平成28年12月14日

コーニングインターナショナル株式会社  
ライフサイエンス事業部

## <<Axygen® 一部製品のラベル仕様変更のお知らせ>>

変更前のパッケージラベルフォーマット見本

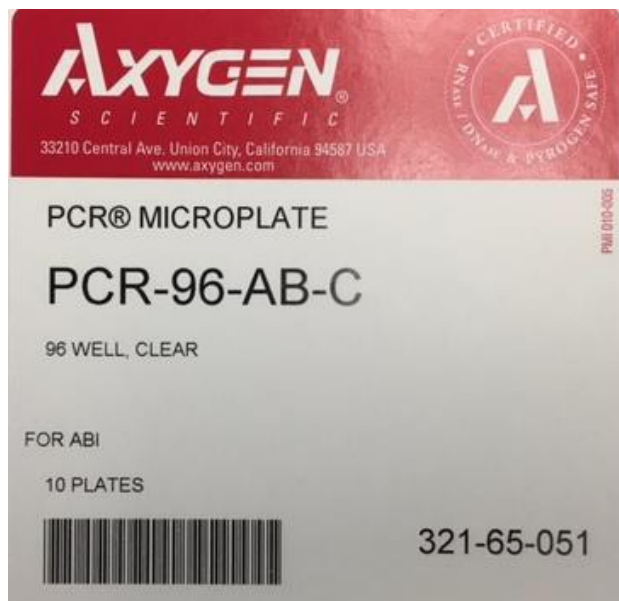
- ISO認定シンボルの使用 (ISO 15223, EN 980 医療機器シンボル)
- 製造工場名称、製造国、使用期限、ロット番号を単一のラベル上に記載
- カタログ番号およびロット番号のバーコード印字
